月安全质量检查记录

单位名称：兰考恒大家居联盟产业园光伏发电项目（皮阿诺 3.5856MW）

编号：GFDZJBM14-04

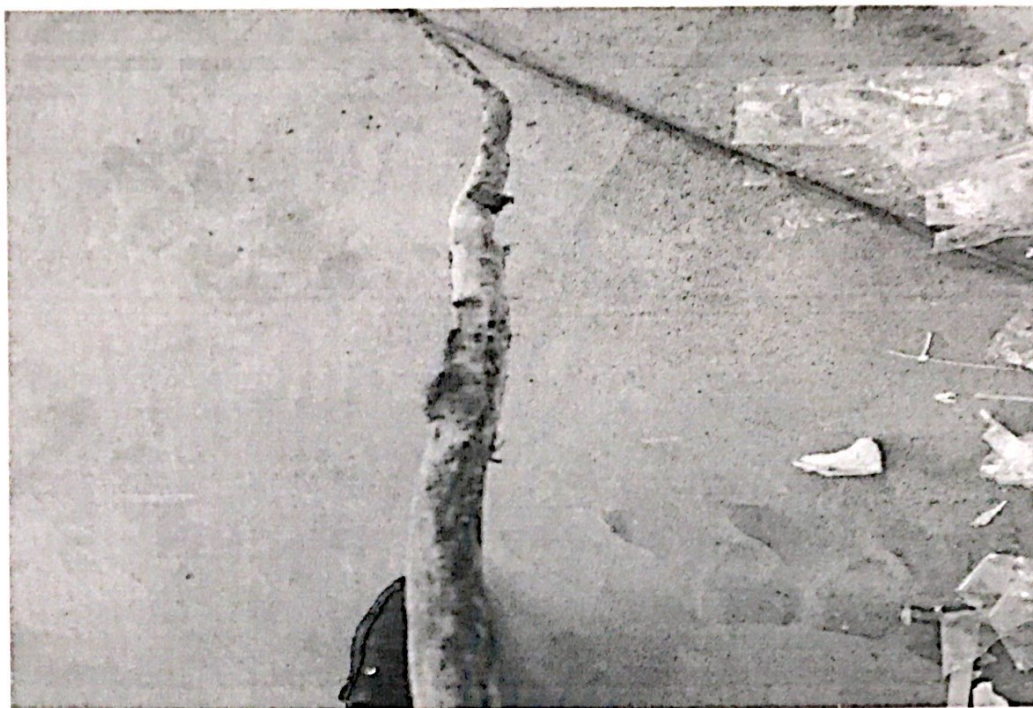
（1）、C 号厂房内三处电缆外皮破损，未安全防护，易发生人员触电伤亡事故。

（2）、过路电缆未做安全保护（穿管、架空、地埋）。

办公用电线路未做安全保护

过路电缆线路未做穿管保护

c号厂房内电缆外皮破损

施工单位对检查小组提出的问题春节离场前要认真落实，积极整改到位。整改完成后报监理项目部进行检查验收。对检查小组提出的问题未整改规范的部分，施工人员撤场延期，直到完善为止。

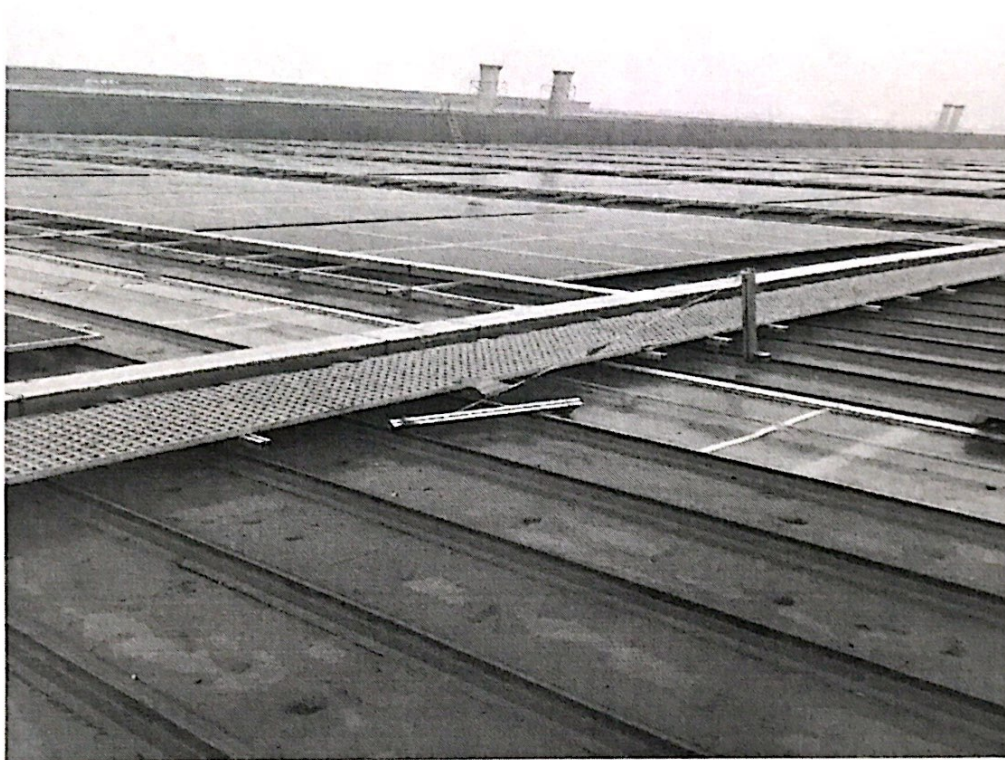
2、C#、E#厂房上楼爬梯处安全警示标牌掉落，未重新悬挂。

3、C#、D#、E#厂房上楼爬梯上口处未做安全防护。

4、D#楼面个别警戒带、警示标牌个别段落被大风吹落，未重新制作。

上楼爬梯口处警示标牌掉落

上楼爬梯口处安全防护不到位

D 号屋面安全警戒带固定受损 (01)
